# 核燃料物質使用変更許可申請書の一部補正

## 新旧対照表

本文	本-1~11
本文図面	本図-1~4
添付書類 1	添1-1~32
(使用施設等の位置、構造及び設備の基準に対する適合性に関する説明書 (事故に関するものを除く。))	
添付書類 2	添2-1~3
(想定される事故の種類及び程度並びにこれらの原因又は事故に 応ずる災害防止の措置に関する説明書)

高レベル放射性物質研究施設

図7-3-2 UF6替装置フローシート

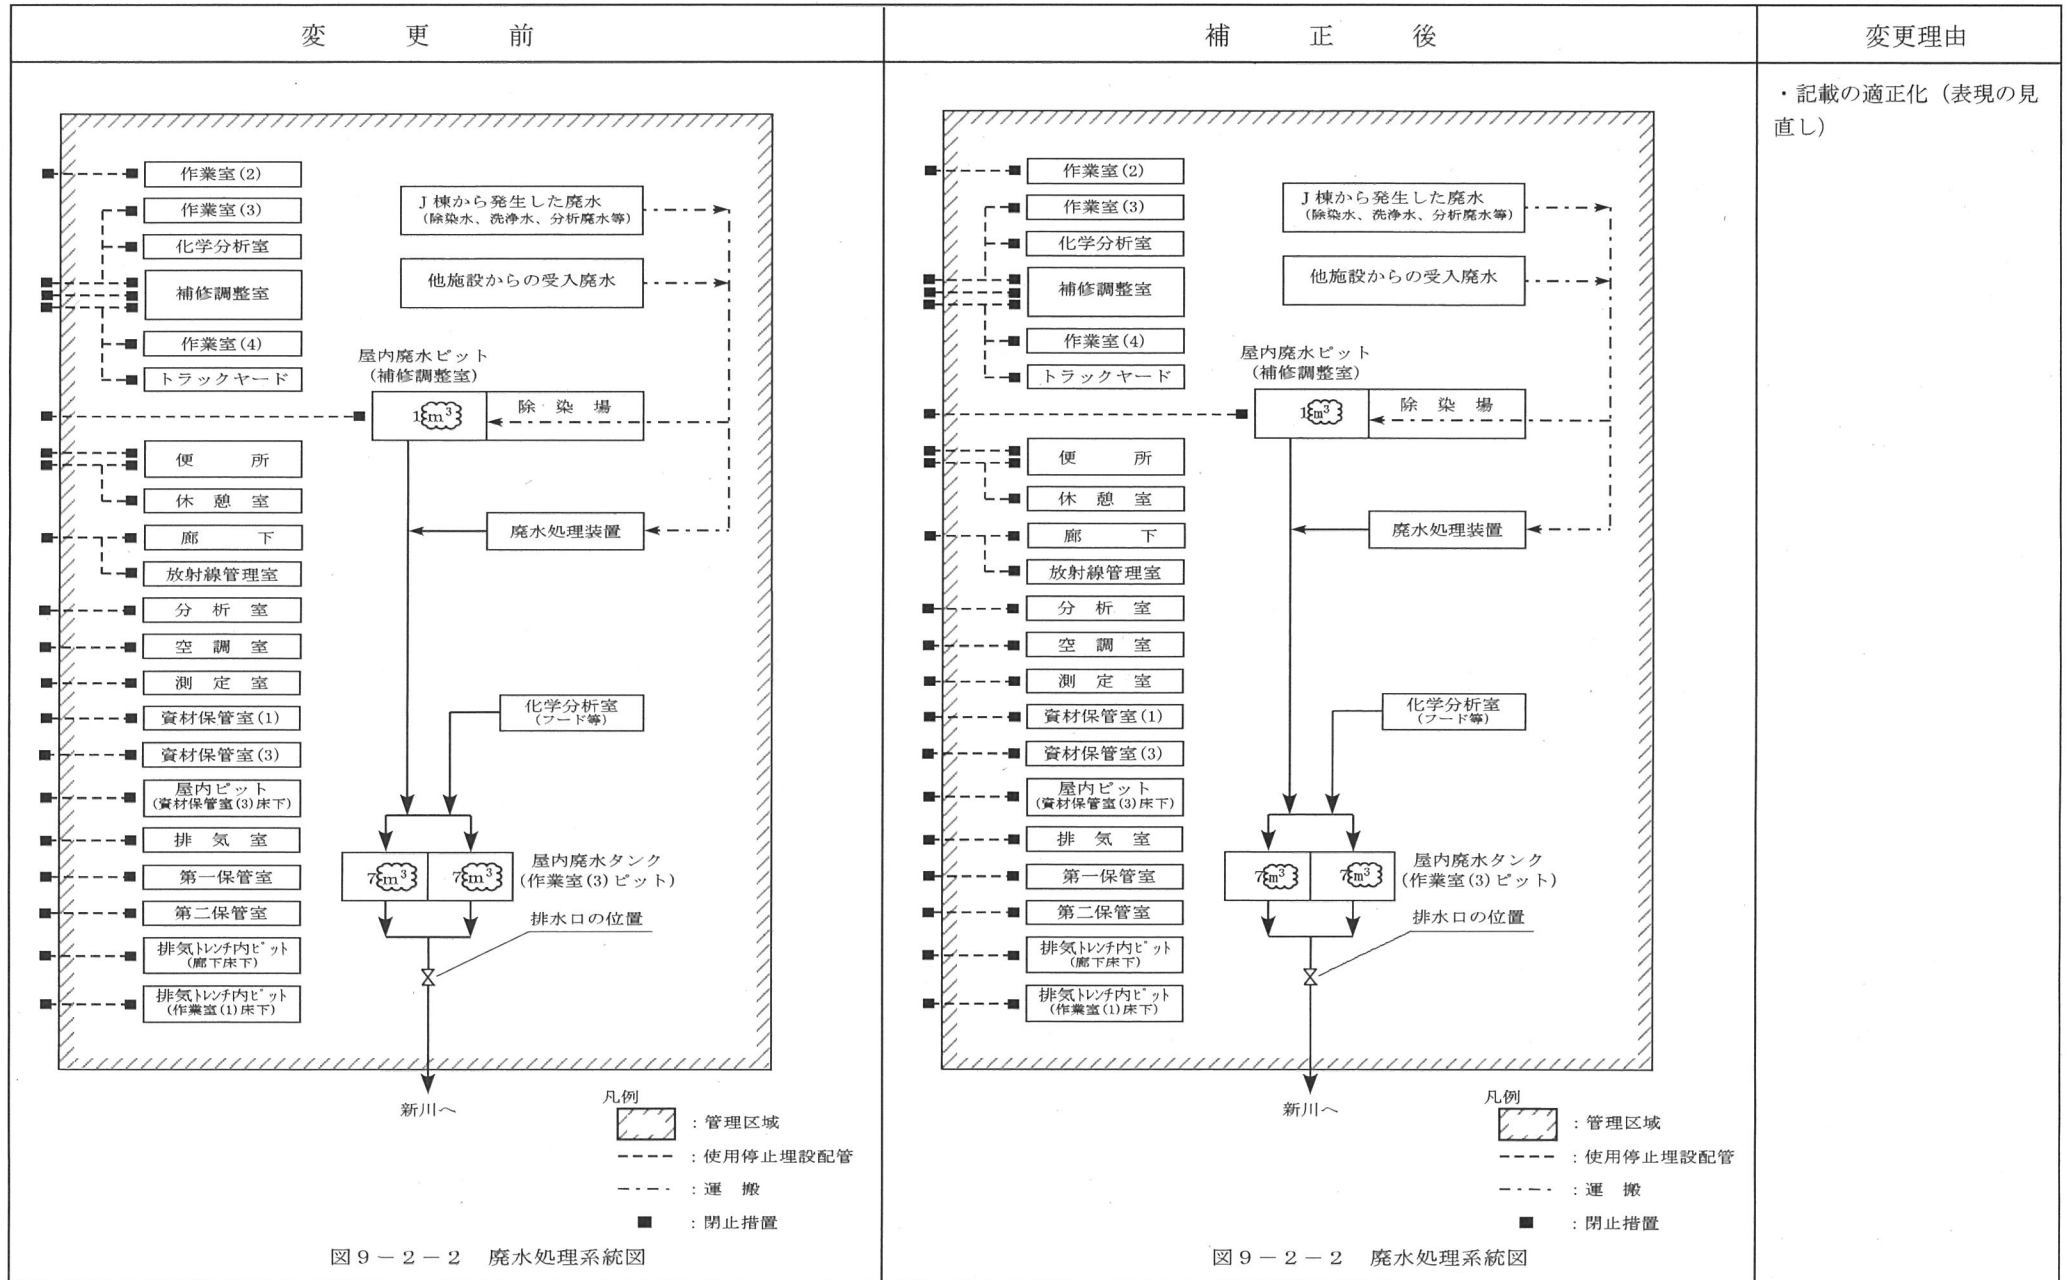
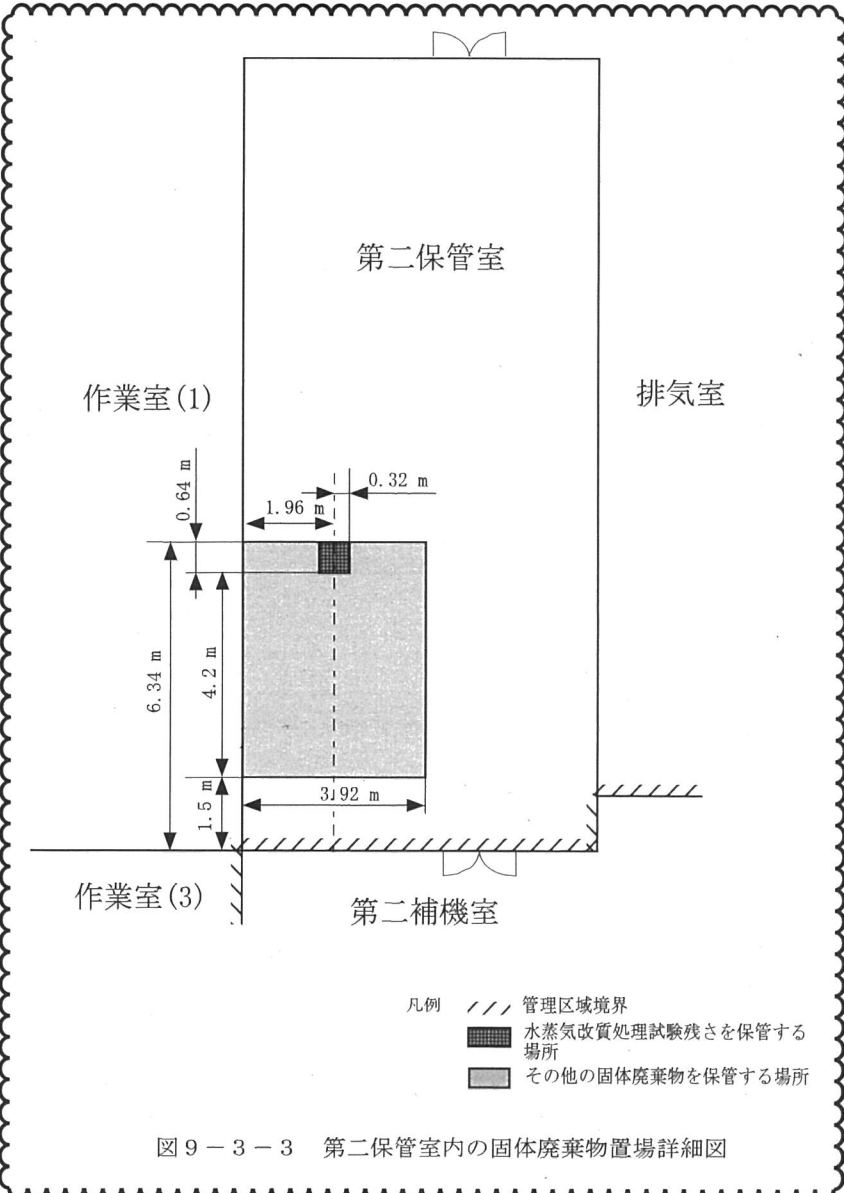
変更前	修正後	変更理由
 <p>凡例          (P) : 圧力計          (H) : 加熱ヒータ   : 自動バルブ   : 手動バルブ          --- : 圧力過上昇防止インタロック</p>	 <p>凡例          (P) : 圧力計          (H) : 加熱ヒータ   : 自動バルブ   : 手動バルブ          --- : 圧力過上昇防止インタロック</p>	<p>・記載の適正化（表現の見直し）</p>

図 1-1 UF<sub>6</sub>詰替装置プロセス概略フローシート

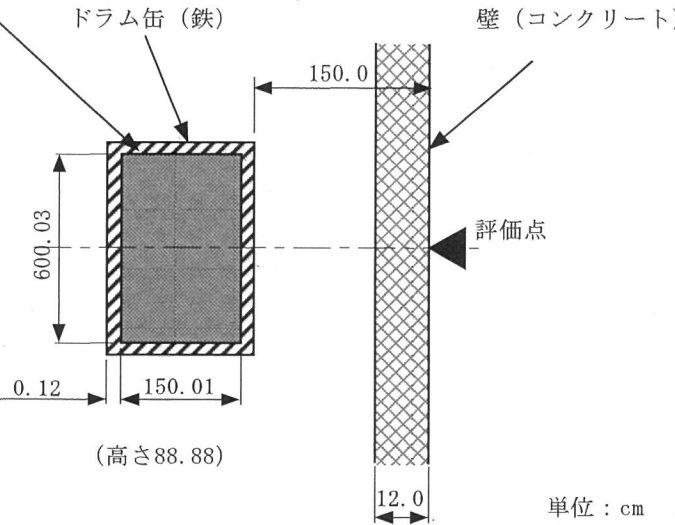
変 更 前	補 正 後	変更理由																												
<div style="display: flex; justify-content: space-between;"> <div style="width: 45%;"> <table border="1" style="width: 100%; border-collapse: collapse;"> <thead> <tr> <th style="width: 15%;">記 号</th> <th style="width: 30%;">A</th> <th style="width: 30%;">B</th> <th style="width: 25%;">C</th> </tr> </thead> <tbody> <tr> <td>機器の位置</td> <td>供給用コールドトラップ UF<sub>6</sub>出口</td> <td>捕集・排気系 コールドトラップ 出口</td> <td>建家排気系出口 (高性能エフ14)出口</td> </tr> <tr> <td>ウラン捕集効率</td> <td>—</td> <td>99.9%</td> <td>99.9%</td> </tr> <tr> <td>HF捕集効率</td> <td>—</td> <td>90%</td> <td>90%</td> </tr> </tbody> </table> </div> <div style="width: 50%;">  </div> </div>	記 号	A	B	C	機器の位置	供給用コールドトラップ UF <sub>6</sub> 出口	捕集・排気系 コールドトラップ 出口	建家排気系出口 (高性能エフ14)出口	ウラン捕集効率	—	99.9%	99.9%	HF捕集効率	—	90%	90%	<div style="display: flex; justify-content: space-between;"> <div style="width: 45%;"> <table border="1" style="width: 100%; border-collapse: collapse;"> <thead> <tr> <th style="width: 15%;">機器名称</th> <th style="width: 30%;">供給用コールドトラップ UF<sub>6</sub>出口</th> <th style="width: 30%;">捕集・排気系コールドトラップ</th> <th style="width: 25%;">建家排気系 (高性能エフ14)</th> </tr> </thead> <tbody> <tr> <td>ウラン捕集効率</td> <td>—</td> <td>99.9%</td> <td>99.9%</td> </tr> <tr> <td>HF捕集効率</td> <td>—</td> <td>90%</td> <td>90%</td> </tr> </tbody> </table> </div> <div style="width: 50%;">  </div> </div>	機器名称	供給用コールドトラップ UF <sub>6</sub> 出口	捕集・排気系コールドトラップ	建家排気系 (高性能エフ14)	ウラン捕集効率	—	99.9%	99.9%	HF捕集効率	—	90%	90%	<p>・記載の適正化（表現の見直し）</p>

図2-3 固体廃棄物による管理区域境界の実効線量評価計算モデル(2)

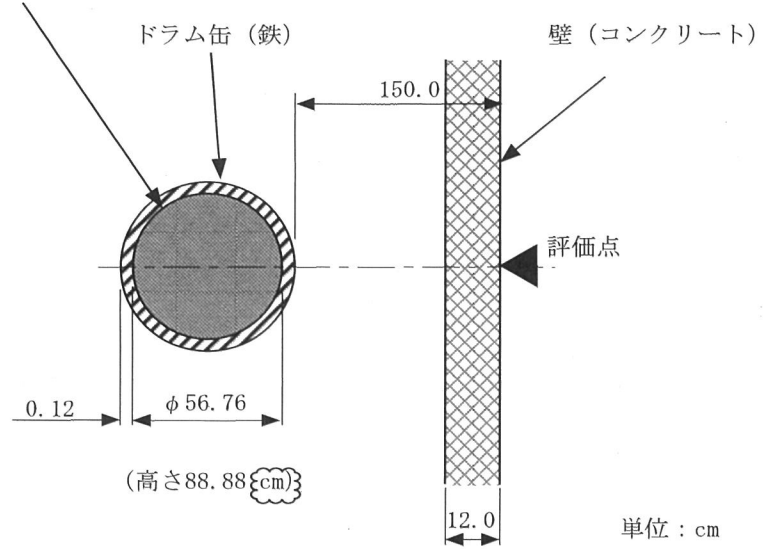
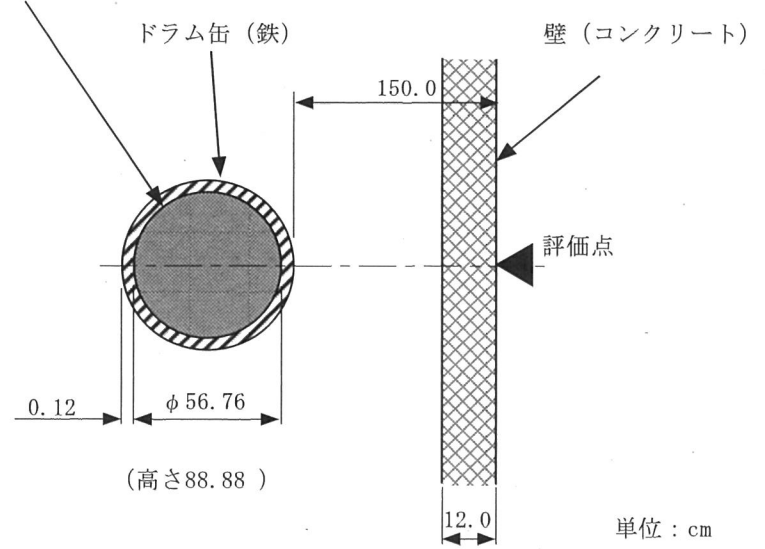
変 更 前	補 正 後	変更理由
<p>体積線源（固体廃棄物：コンクリート組成で模擬）</p>  <p>線源Bモデル図 (図2-1に示す線源配置と評価点位置参照)</p> <div style="border: 1px solid black; padding: 5px; margin-top: 10px;"> <p>評価計算条件</p> <ul style="list-style-type: none"> <li>線源物質データ：回収ウラン (3.0 kgU<sup>※1</sup>)</li> <li>線源領域物質：普通コンクリート組成、密度0.50 g/cm<sup>3</sup><sup>※2</sup></li> <li>線源領域モデル：体積線源 (円柱<sup>※3</sup>)</li> <li>遮蔽体：ドラム缶 (鉄、密度7.20 g/cm<sup>3</sup>) 壁 (コンクリート、密度2.05 g/cm<sup>3</sup>)</li> </ul> <p>※1：スラッジ及び廃吸着剤の最大保管数量2本分のウラン量                  ※2：固体廃棄物の実測平均密度より保守的に設定                  ※3：1本の200 Lドラム缶を模擬した円柱体構造に2本分のウラン量を充当</p> </div>	<p>体積線源（固体廃棄物：コンクリート組成で模擬）</p>  <p>線源Bモデル図 (図2-1に示す線源配置と評価点位置参照)</p> <div style="border: 1px solid black; padding: 5px; margin-top: 10px;"> <p>評価計算条件</p> <ul style="list-style-type: none"> <li>線源物質データ：回収ウラン (3.0 kgU<sup>※1</sup>)</li> <li>線源領域物質：普通コンクリート組成、密度0.50 g/cm<sup>3</sup><sup>※2</sup></li> <li>線源領域モデル：体積線源 (円柱<sup>※3</sup>)</li> <li>遮蔽体：ドラム缶 (鉄、密度7.20 g/cm<sup>3</sup>) 壁 (コンクリート、密度2.05 g/cm<sup>3</sup>)</li> </ul> <p>※1：スラッジ及び廃吸着剤の最大保管数量2本分のウラン量                  ※2：固体廃棄物の実測平均密度より保守的に設定                  ※3：1本の200 Lドラム缶を模擬した円柱体構造に2本分のウラン量を充当</p> </div>	<p>・記載の適正化（誤記修正）</p>
